東通原子力発電所 基準地震動の策定のうち
敷地ごとに震源を特定して策定する地震動について
(コメント回答)

2024年3月8日
東北電力株式会社

審査会合におけるコメント

断層モデルを用いた手法による地震動評価 「下北半島中軸部高速度層の高まりを考慮した地震」ケース3(断層傾斜角)(PN基準)

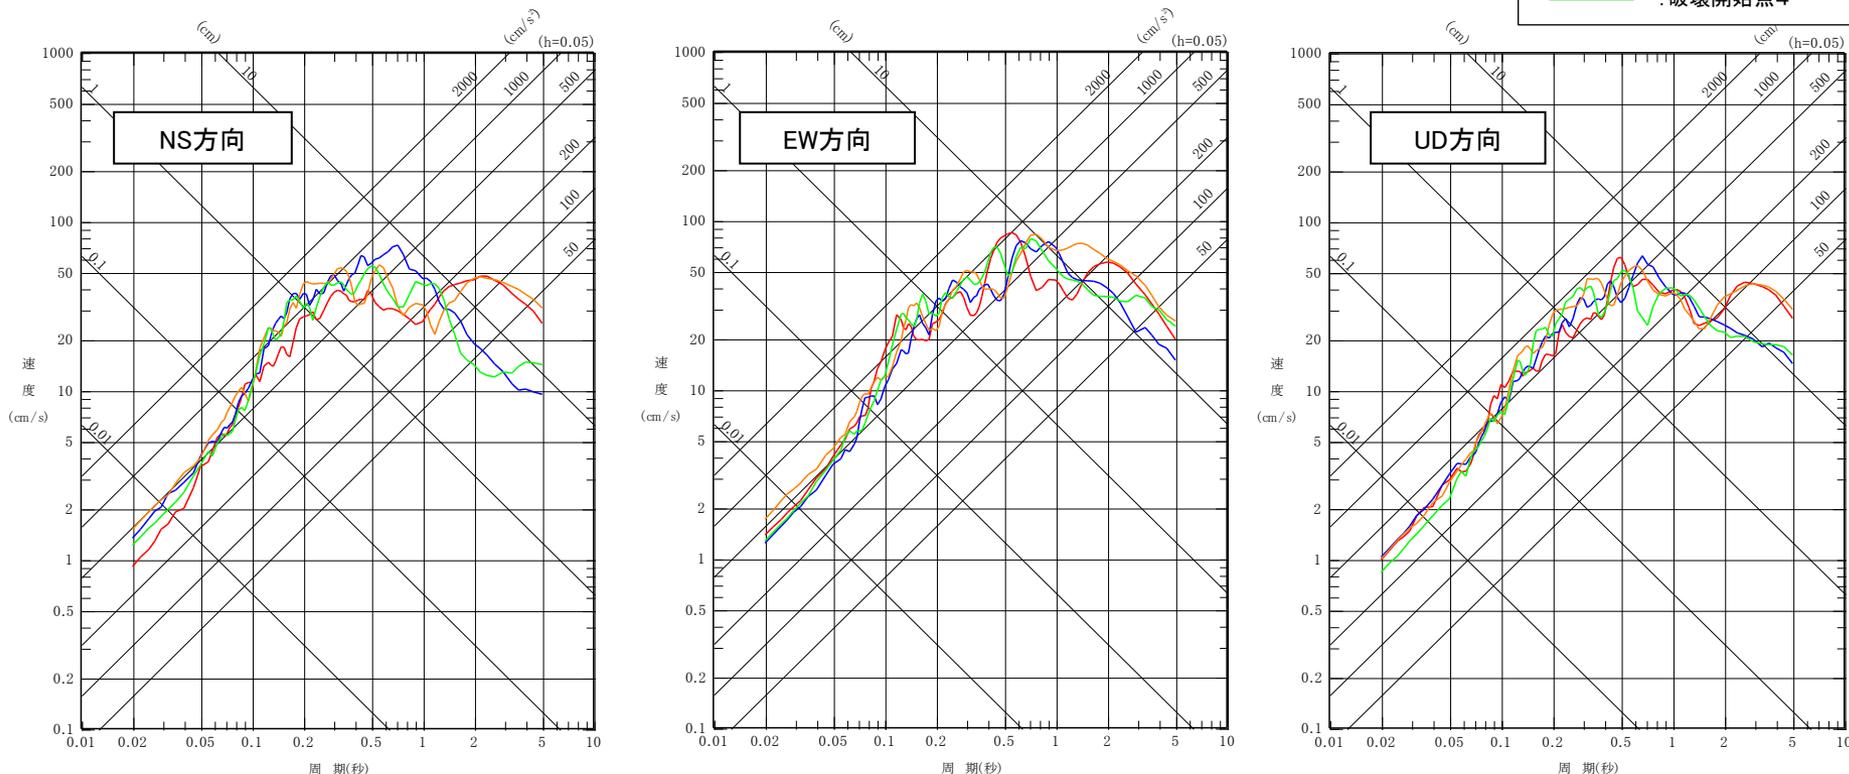
S216 S217 概要⑤

- 「下北半島中軸部高速度層の高まりを考慮した地震」のケース3(断層傾斜角)について、統計的グリーン関数法※を適用した評価を行った。
- 破壊開始点1及び3で長周期側の応答が大きい傾向となった。これは、これら破壊開始点が敷地に向かって破壊が進行する位置であること、かつ、敷地に対してケース3の断層面(アスペリティ)でフォワード側の要素が相対的に多くなったこと[3章3. 4(3)⑤断層モデル ケース3参照]が要因となり破壊伝播効果が生じたものと考えられる。
- なお、時刻歴波形にはそれに伴うパルス状の波形がみられる。
[補足説明資料4章2. 8(2)③速度波形参照]

(4) 基本ケース及び不確かさの検討 ①基本方針

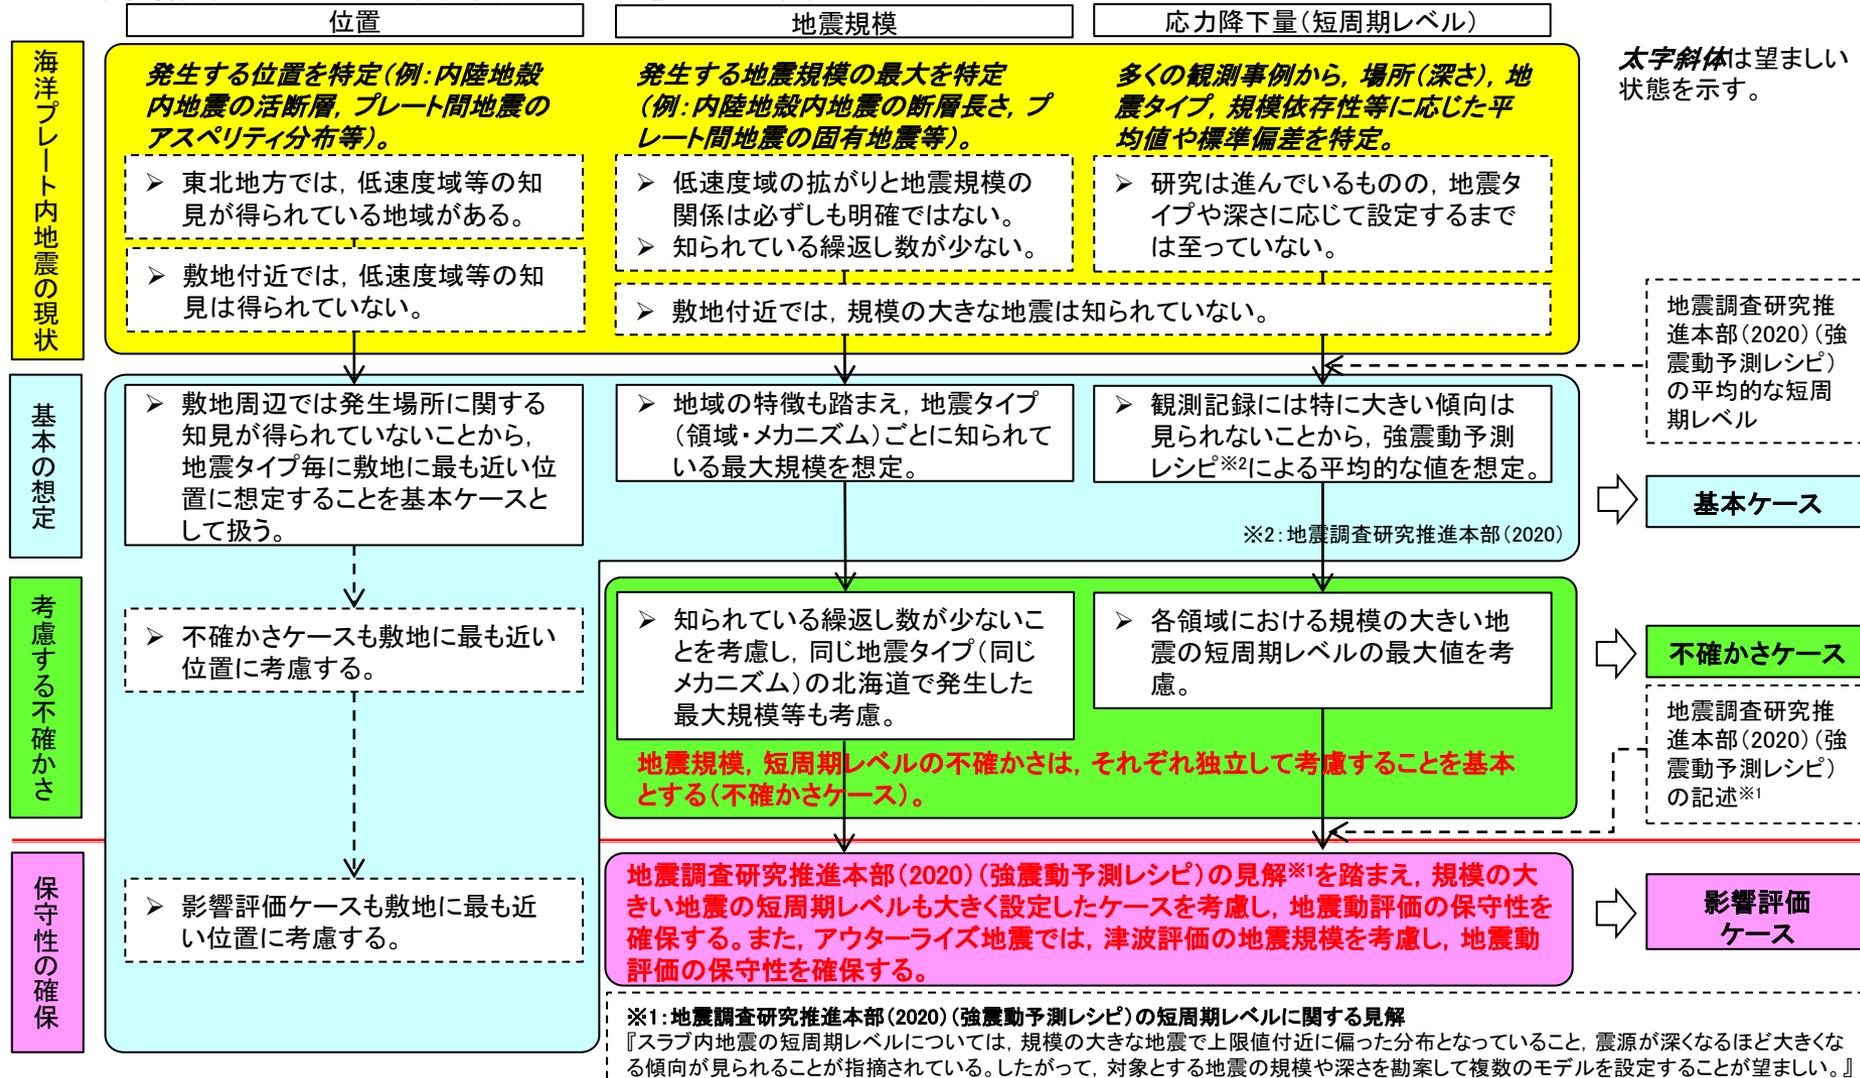
S238 概要⑨

- 検討用地震の選定にあたり設定する基本ケース及び考慮する不確かさの基本方針を以下に示す。
- 不確かさの考慮は、偶然的な不確かさとともに認識論的不確かさをそれぞれ独立して考慮することを基本とする。
- 更に、保守性確保の観点から、地震調査研究推進本部の見解(海洋プレート内地震の短周期レベルの特徴)^{※1}を踏まえたサイトオリジナルの考えを加え、影響評価ケースとして、認識論的不確かさを重畳した検討も追加する。

(1) 基本ケース及び不確かさケース ①基本方針

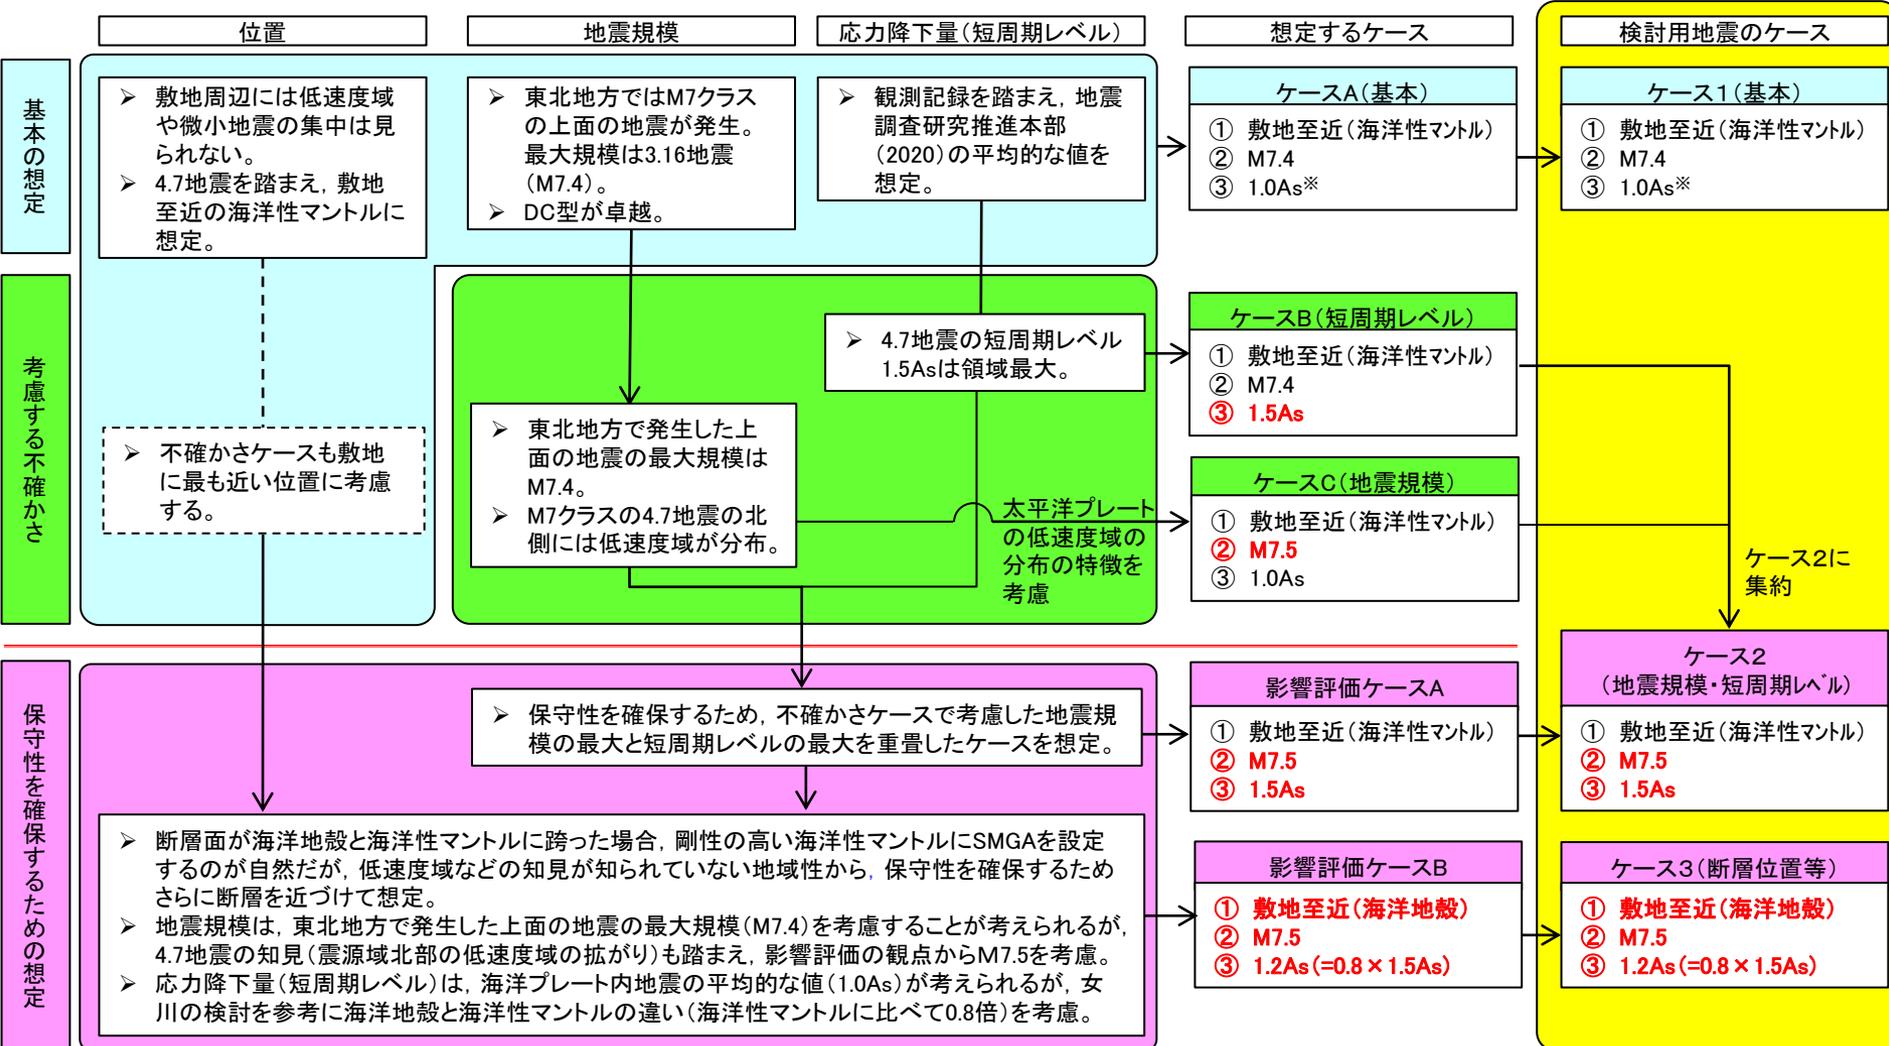
S238 概要⑨

- ▶ 検討用地震(敷地下方DC型地震)の基本ケース及び考慮する不確かさ等の検討フローを以下に示す。
- ▶ 検討用地震の地震動評価においては、検討対象地震の検討において保守性確保の観点から設定した影響評価ケース(地震規模と短周期レベルの不確かさを重畳させたケース)も不確かさケースとして採用する。
